Assunto: ENC: Dúvidas: PROCESSO Nº 115/2023 - EDITAL DE PREGÃO ELETRÔNICO Nº 117/2023

Carreta Metálica Basculante Hidráulica para Trator. Características: Dimensões da carroceria: Comprimento x largura x altura 3,03x1,80x0,95m, chassi construído com perfis dobrados em chapa de aço carbono 6,35mm - SAE 1010 com cabeçalho em formato de V e macaco ajustável centralizado no cabeçalho. Eixo Tandem com suporte das balanças em chapa 6,35mm e conjunto de balanças em chapa 6.35mm com ângulo de trabalho de 15° com pneus e aros 6 furos 750x16 novos 14 lonas, ângulo de basculamento da carreta 43° , guardas dianteiras construídas com perfis dobrados em chapa 3.00mm com vincos longitudinais em formato V que conferem maior resistência, guardas traseiras construídas com perfis dobrados em chapa 6.35mm com vincos longitudinais em formato V que conferem maior resistência, guardas laterais dianteiras e traseira desmontáveis. Cilindro hidráulico d e dupla ação com câmara do embolo 4 1/2", haste simples de

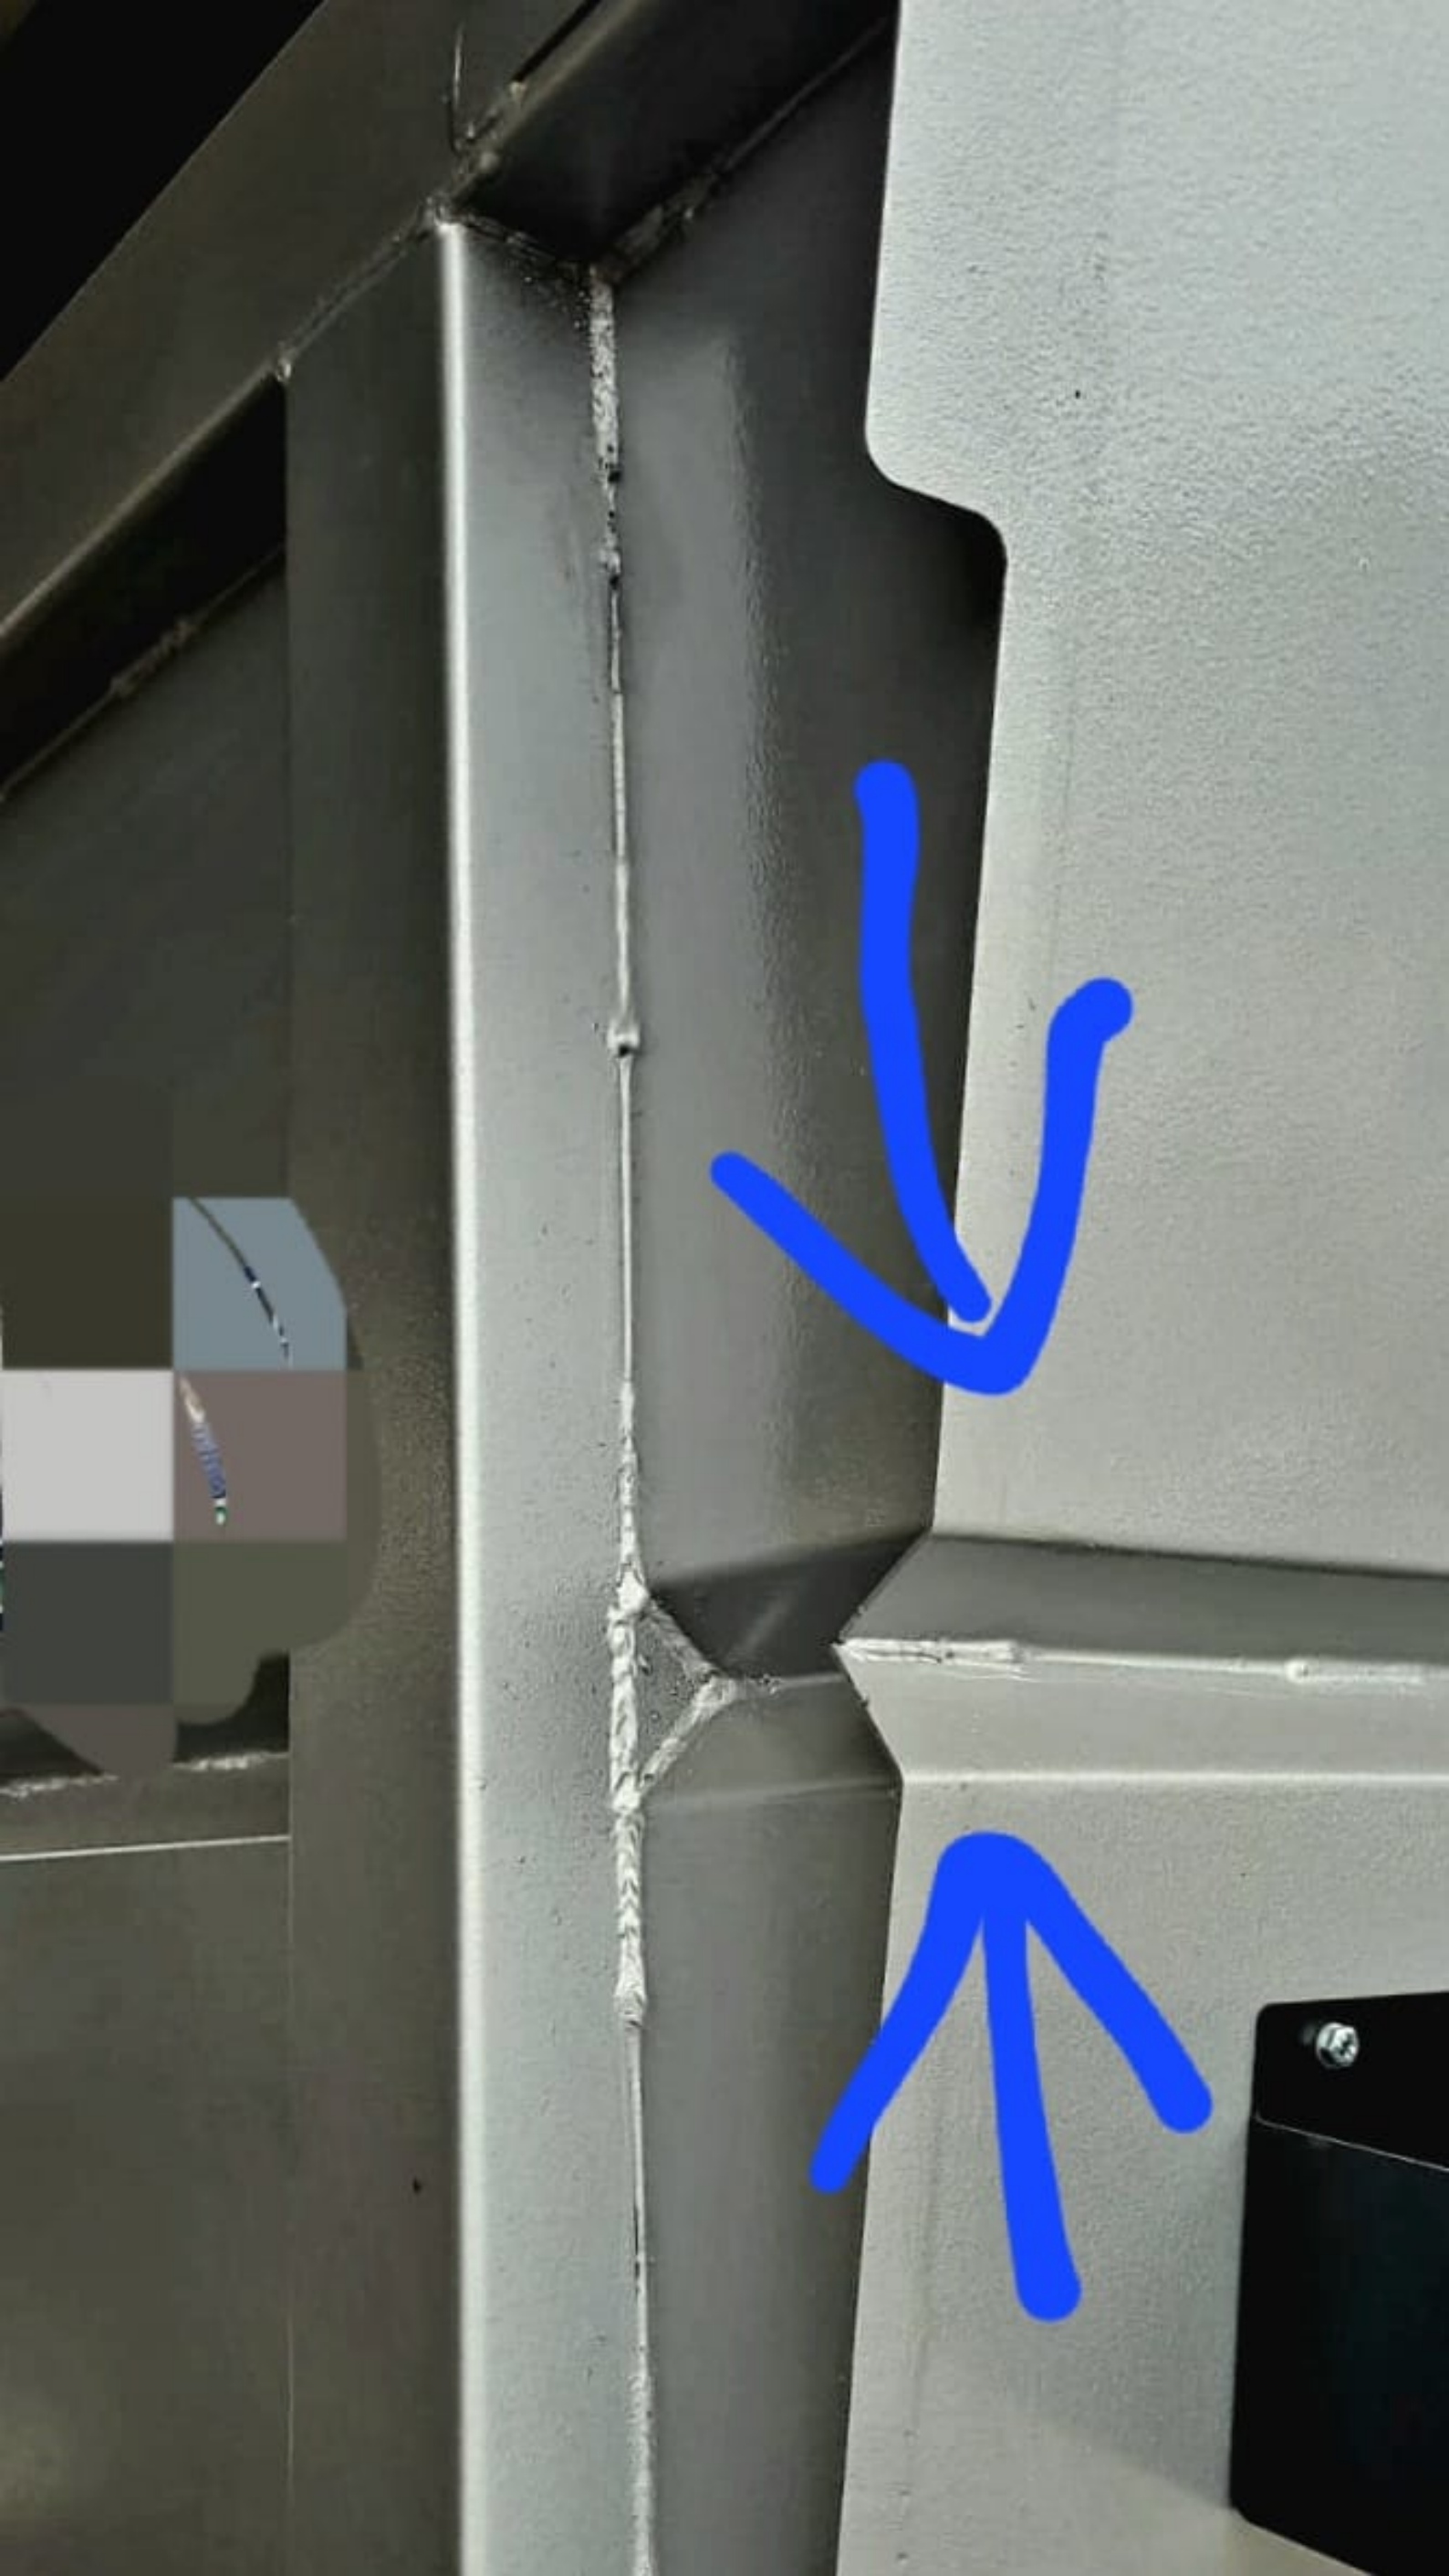
Temos dúvidas quanto a situação "COM VINCOS LONGITUDINAIS EM FORMATO V".

Por acaso vocês poderiam explicar sobre essa especificação do item?
Se tiverem fotos ou imagens do item, ajudaria muito, mostrando os detalhes.

EM RESPOSTA A PERGUNTA "COM VINCOS LONGITUDINAIS EM FORMATO V",
R: SEGUE ANEXO FOTOS BAIXADA DA INTERNET MOSTRANDO QUAL PARTE DO ITEM
TEM VINCOS LONGITUDINAIS EM FORMATO V
